改善箇所説明図

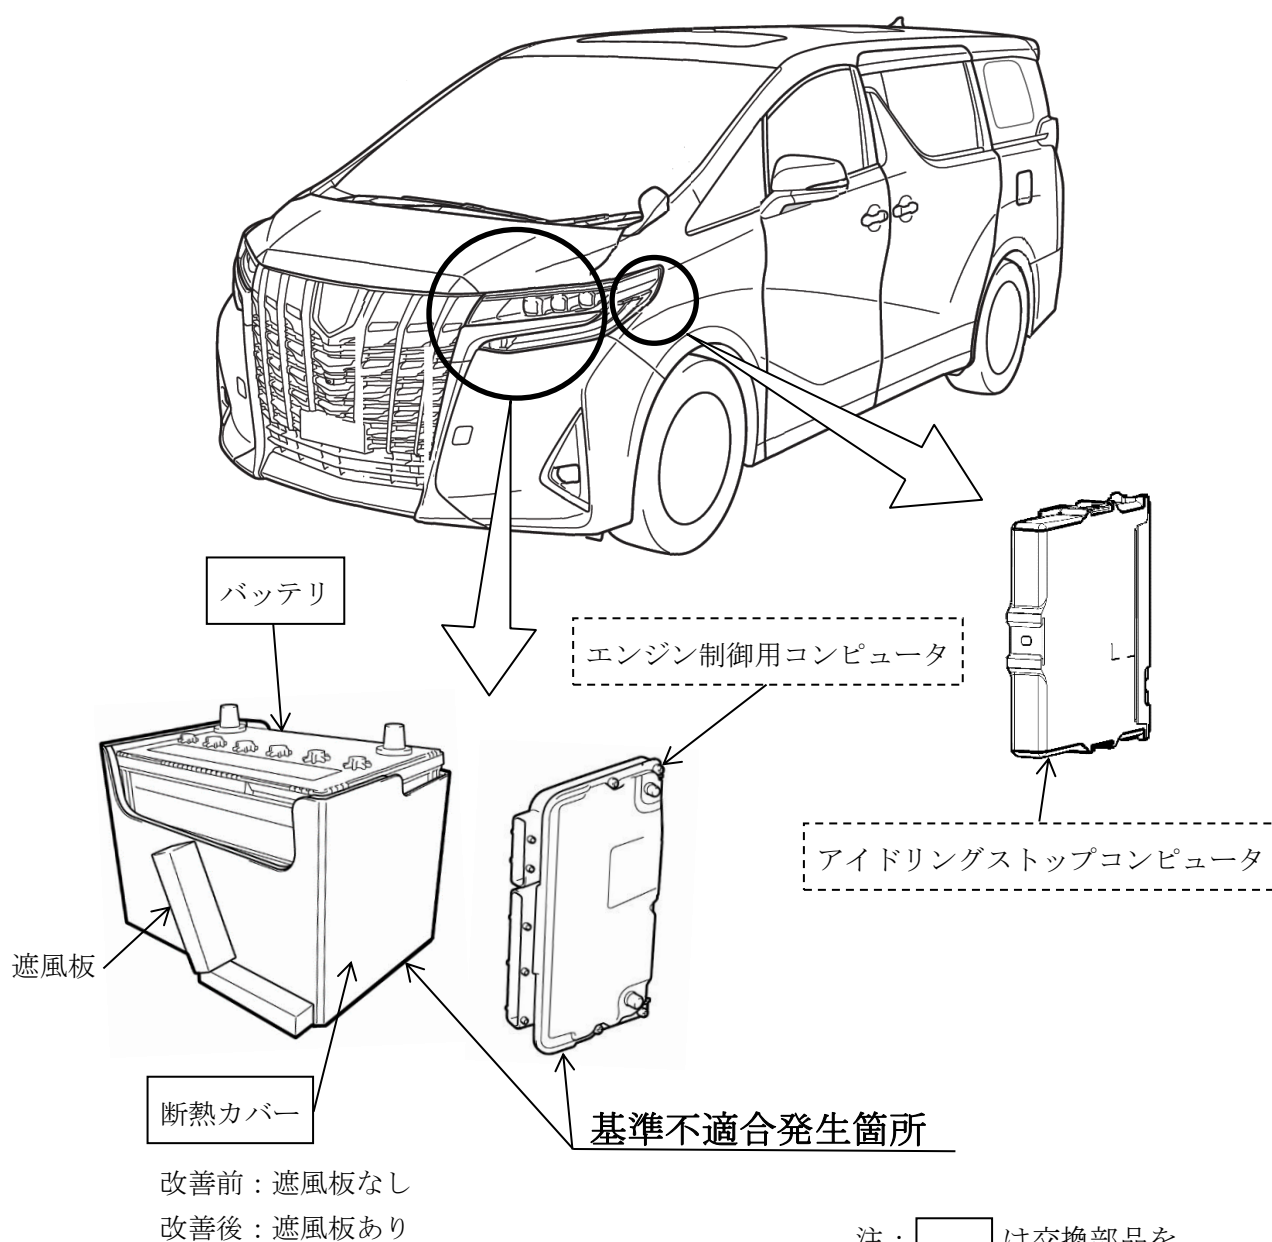
アイドルリングストップ搭載車において、制御プログラムが不適切かつバッテリーの断熱が不十分なため、長時間アイドルリングによりバッテリー温度が高い状態で使用を繰返すと、劣化抑制の再生充電が不足してバッテリーが異常劣化することがある。そのため、アイドルリングストップ後、再始動できなくなるおそれがある。

全車両、エンジン制御用コンピュータおよびアイドルリングストップコンピュータのプログラムを対策仕様に修正するとともに、一部車両に対しては、バッテリー断熱カバーを対策品に交換する。また、バッテリーの劣化状態を点検し、異常がある場合は新品に交換する。
